Łódź, dnia 07.03.2013r.
Numer sprawy: 16/ZP/13

Dotyczy: Postępowania o udzielenie zamówienia publicznego na **przebudowę pomieszczeń budynku Regionalnego Ośrodka Onkologicznego (ROO) dla potrzeb funkcjonowania Oddziału Medycyny Paliatywnej** realizowanego w ramach projektu pt. „Modernizacja Wojewódzkiego Szpitala Specjalistycznego im. M. Kopernika w Łodzi jako kompleksowa realizacja planu rozwoju Regionalnego Ośrodka Onkologicznego”.

ODPOWIEDZI NA ZAPYTANIA ORAZ
ZMIANA SPECYFIKACJI ISTOTNYCH WARUNKÓW ZAMÓWIENIA

KOLORYSTYKA
ODDZIAŁU MEDYCYNY PALIATYWNEJ
SZPITAL IM. M. KOPERNIKA W ŁODZI

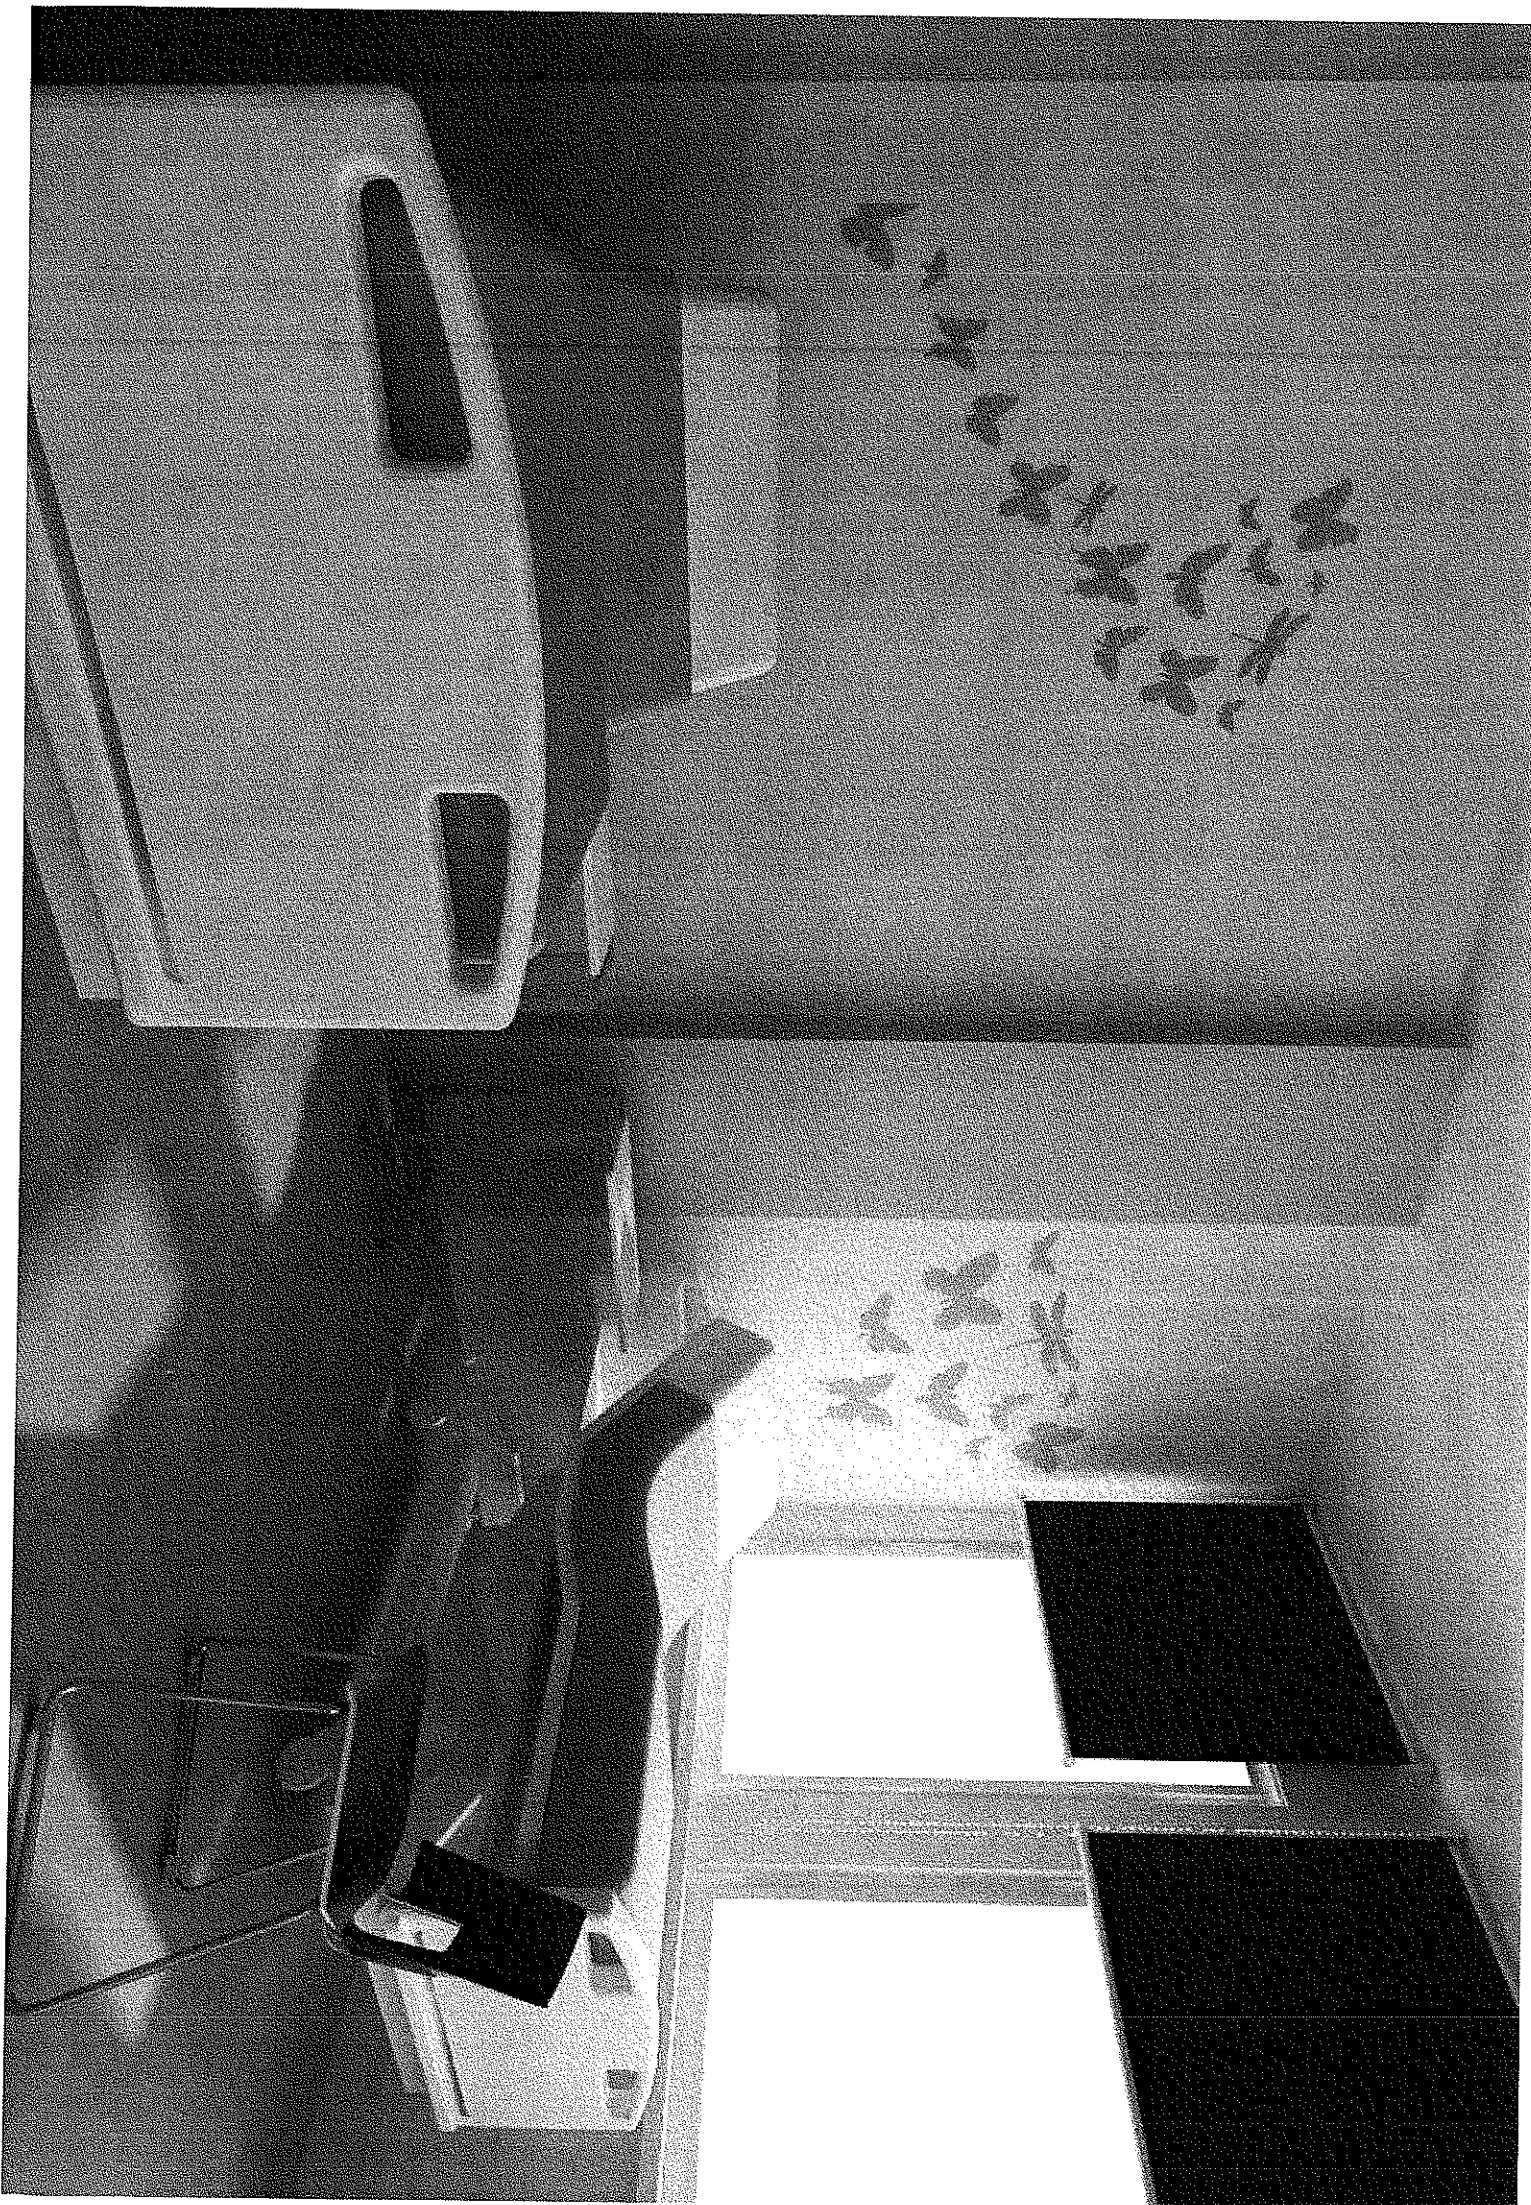
Prosimy o wyjaśnienie czy przedmiot przetargu obejmuje rozwiązania polegające na malowaniu wzorów na ścianach, zastosowaniu fototapeł, naklejek i dalej opis jak w rozdz. II SIWZ Opis przedmiotu zamówienia. Zamawiający podaje również, że wizualizacja przykładowych elementów w załączonym pliku. Takiego pliku Zamawiający nie zamieścił. Prosimy o uzupełnienie w tym temacie materiałów przetargowych tj. dokładny opis, ilość poszczególnych rozwiązań i wizualizacje.

Proszę o podanie zakresu i formy malowania wewnętrznego ścian - zastosowanie fototapeł, naklejek – jakie ilości należy przyjąć do oferty?

Zamawiający potwierdza, że przedmiot przetargu obejmuje rozwiązania polegające na malowaniu wzorów na ścianach, zastosowaniu fototapeł, naklejek i dalej opis jak w rozdz. II SIWZ Opis przedmiotu zamówienia. Plik z przykładowymi wizualizacjami w załączeniu.

Zamawiający odpowiedział na takie pytanie w odpowiedzi na zapytanie nr 1 oraz przedstawił przykładowe wizualizacje.
